ABITAZIONE interno 70 - piano Terzo - scala VI

Rappresentazione come da RILIEVO ottobre 2013

DIFFORMITA' RILEVATE

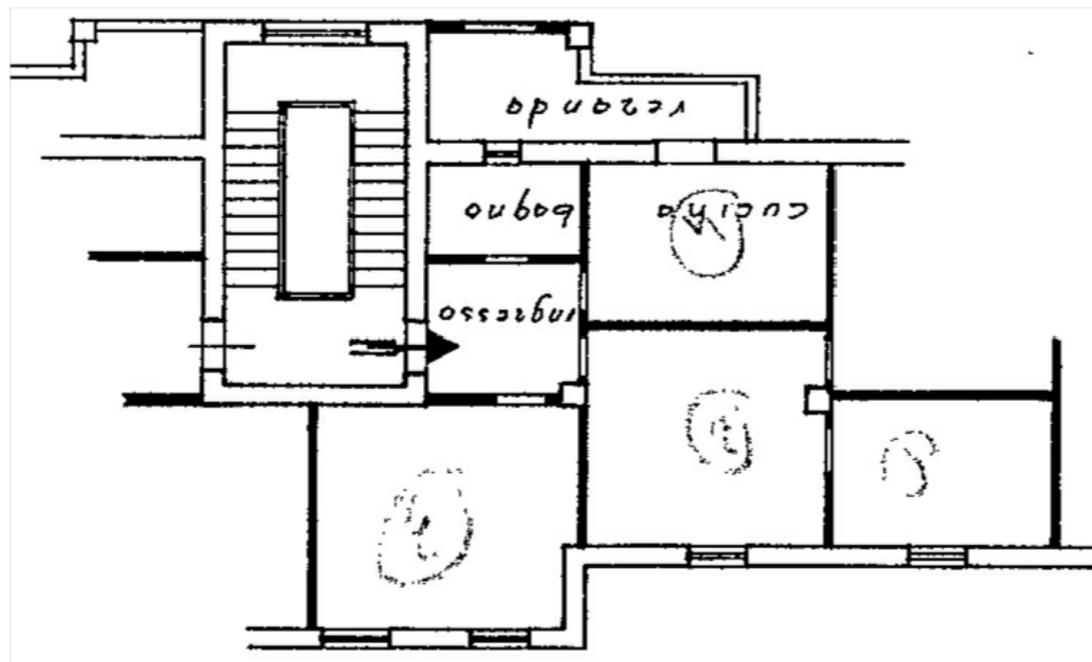
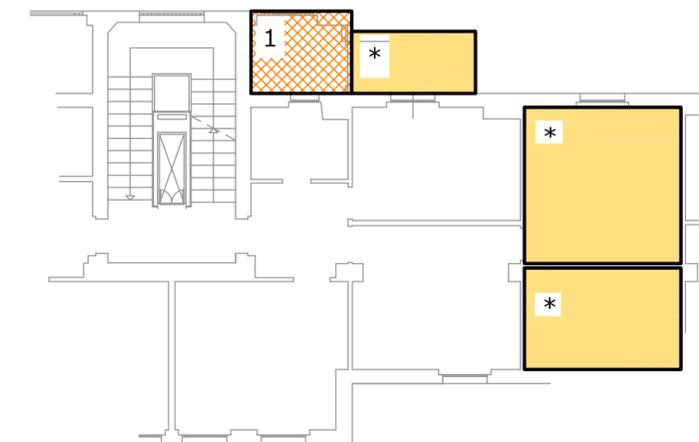
- Difformità non legittime da rimuovere
- Difformità oggetto di Domanda di Condono
- Difformità esterne sanabili
- Cessione vano
- Accorpamento vano

ABITAZIONE int 70

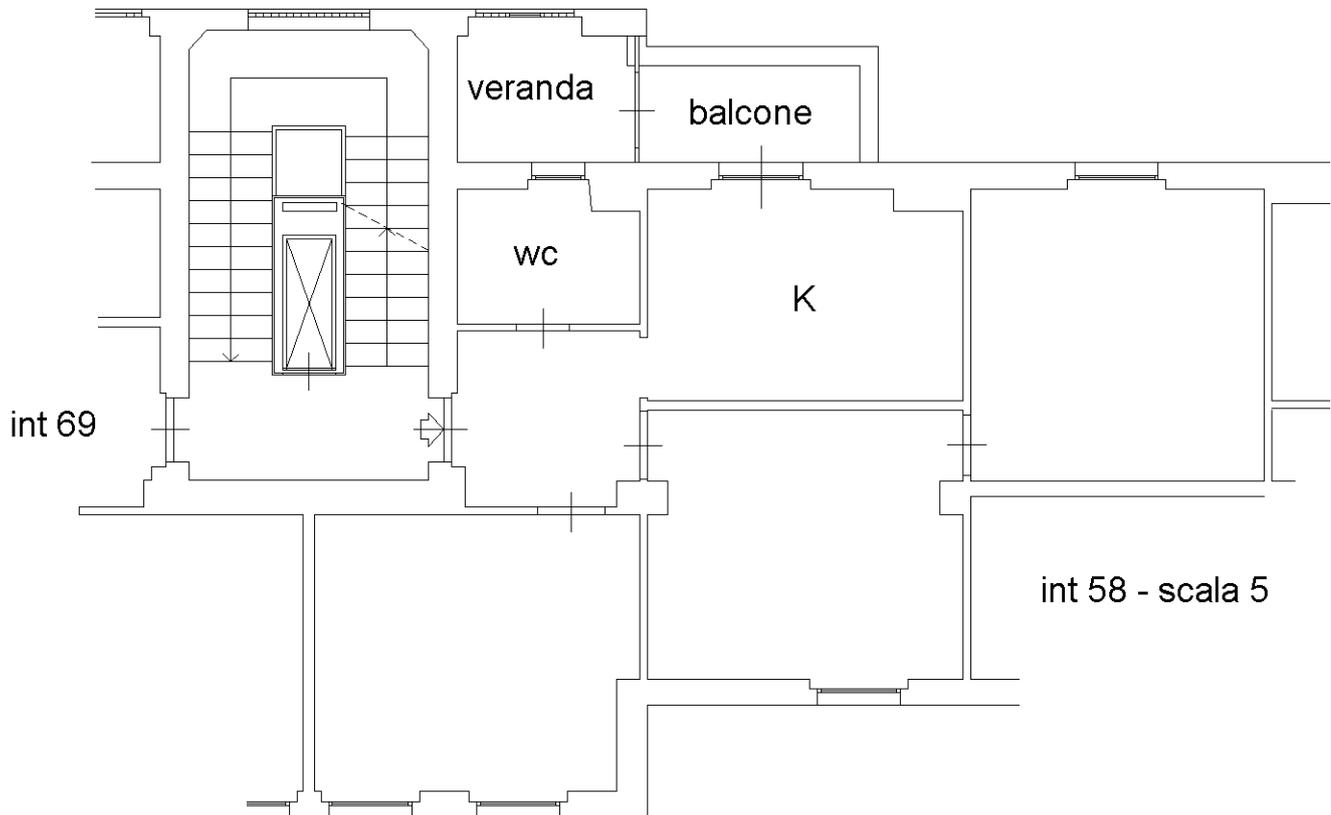
1 - Le opere di chiusura di parte del balcone, non sono oggetto di alcuna Domanda di Condono e si ritengono non sanabili, da rimuovere ma, tra la documentazione esiste un errore e si ritiene che l'unità immobiliare int 70 potrebbe essere oggetto di domanda di Condono L47/85 prot 87/238814/8 per mq 9,60. Si consiglia di inviare la documentazione aggiuntiva (descrizione lavori - stato opere - visura storica e planimetria e relazione esplicativa e foto specifiche)

2 - (opere di manutenzione straordinaria MS) Diversa distribuzione interna

- * Presso il Catasto:
- VISURA Modifica/inserimento "palazzina"
- PLANIMETRIA Inserimento "scala-interno-palazzina"
- Errata rappresentazione "cessione/accorpamento" vano
- Errata rappresentazione della veranda

(eventuali) PRATICHE da PRESENTARE:
 -- Docfa con planimetria ed inserimento di dati
 -- Doc aggiuntiva Domanda di Condono
